Oggetto: CUP 9035 – Istanza per il rilascio del provvedimento autorizzatorio unico regionale ai sensi dell'art. 27 bis del D.Lgs. n. 152/2006

Progetto: Progetto di realizzazione impianto produzione energia elettrica da fonte rinnovabile fotovoltaica da ubicarsi in agro del Comune di Ariano Irpino (AV) della potenza nominale cc 24701,02 kWp – Ariano 1

Resoconto della ottava riunione di lavoro del 16.10.2023

RAPPORTO FINALE

Figura 2: : Confronto layout di impianto Pre 6° CdS (1) e Post 6° CdS (2)

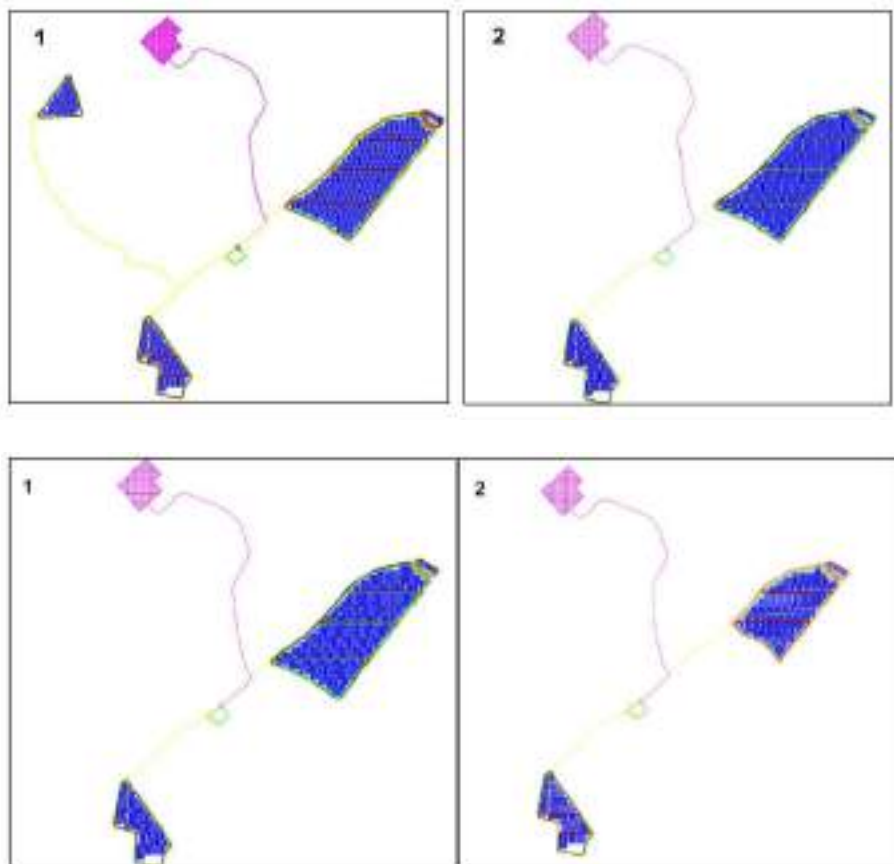
Nel corso della Sesta Conferenza dei Servizi il Proponente ha quindi evidenziato la volontà di effettuare una nuova ulteriore modifica del layout di impianto che prevede:

- il ridimensionamento dell'Area 2, in modo da eliminarne la potenziale interferenza con aree tutelate ai sensi dell'art. 142, comma 1, lett. c) del D.Lgs. n. 42/2004 e ss.mm.ii. (torrente Pecoraro) e da allontanare l'impianto dai beni culturali di notevole interesse pubblico dichiarato o generalmente riconosciuto, come la Masseria Montefalco:

Il Proponente ha ridimensionato l'Area 2 in modo da assicurare una distanza minima (500 m) dalla Masseria Montefalco. La predisposizione del nuovo layout prevede il ridimensionamento dell'Area 2, al fine di:

- eliminare una potenziale interferenza con aree tutelate ai sensi dell'art. 142, comma 1, lett. c) del D.Lgs. n. 42/2004 e ss.mm.ii. (torrente Pecoraro);

- allontanare l'impianto dai beni culturali di notevole interesse pubblico dichiarato o generalmente riconosciuto, come la Masseria Montefalco;
- l'allontanamento dell'Area 2, sul lato nord, dal percorso della via Francigena del Sud e dal tracciato ipotetico della via Traiana;

Pertanto, a seguito dell'ulteriore ridimensionamento subito dall'Area 2 l'impianto sarà così caratterizzato:

- Potenza DC totale 24701,02 kWp
- Potenza AC 21000,00 kW

La superficie ricompresa nell'area di impianto si riduce alla luce delle modifiche proposte di circa 6 ha, passando da circa 40 ha a circa 34,62 ha., subendo una riduzione di potenza nominale di 12 Mwac. ed una minor installazione di circa 22100 moduli

Figura 2 –Sezione e prospetto tipo con indicazione del franco da mantenere tra la recinzione e il suolo per il passaggio della microfauna.

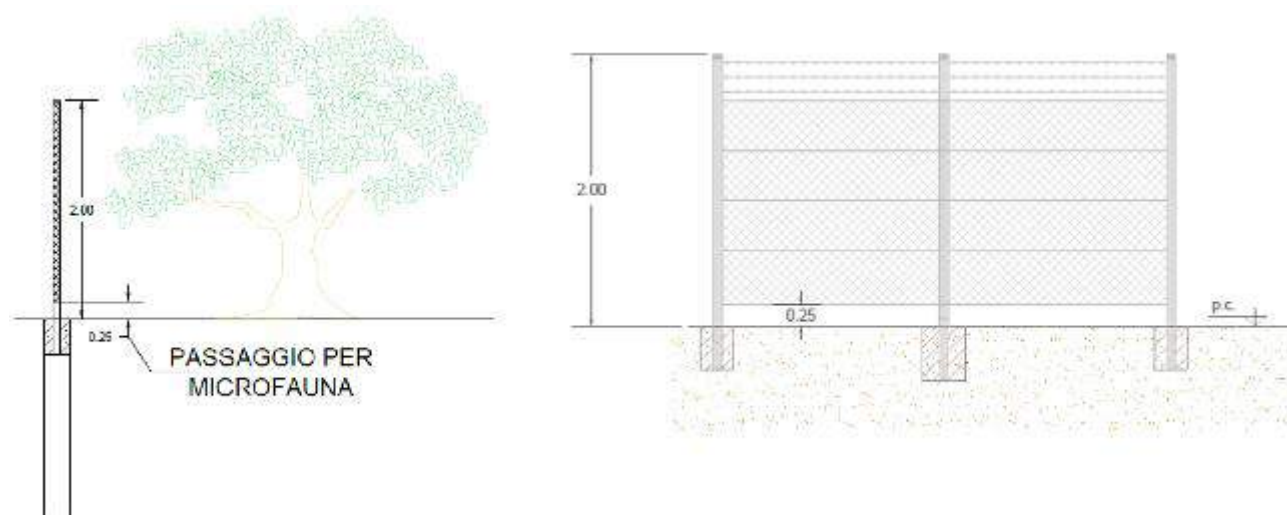
Sono stati chiesti dettagli in merito ai varchi per il passaggio della fauna, ritenendo che il franco di 25 cm tra la recinzione ed il suolo debba essere assicurato in corrispondenza dell'intero perimetro del campo fotovoltaico e non solo in corrispondenza dei varchi. La Società dichiara la disponibilità a modificare la progettazione nella direzione richiesta dall'istruttore VIA e pertanto in fase di realizzazione la recinzione sarà sollevata di 25 cm per l'intero perimetro del campo. Inoltre, si è richiesto di nuovo, quali sono le considerazioni dell'ARPAC sull'area dove insistono gli impianti e sullo smaltimento dei componenti a fine vita dell'impianto; considerazioni rispetto alla carta della natura 2018 e la compatibilità dell'impianto proposto con la tipologia "Agrofotovoltaico".

Viene confermato quanto richiesto, riguardo all'altezza della recinzione: "la società proponente dichiara che, al fine di non ostacolare gli spostamenti della piccola fauna ed il deflusso delle acque superficiali, tra la recinzione ed il suolo, in corrispondenza dell'intero perimetro del campo fotovoltaico e non solo in corrispondenza dei varchi, sarà assicurato un franco continuo di 25 cm di altezza. Di seguito, in Figura 2, si riporta la sezione ed prospetto tipo della recinzione aggiornati con indicazione del franco di 25 cm proposto".

Infine, la Società, come riportato nei chiarimenti prodotti in data 04.04.2023, ha modificato la recinzione degli impianti, quindi, in fase di realizzazione la recinzione sarà sollevata di 25 cm per l'intero perimetro del campo.
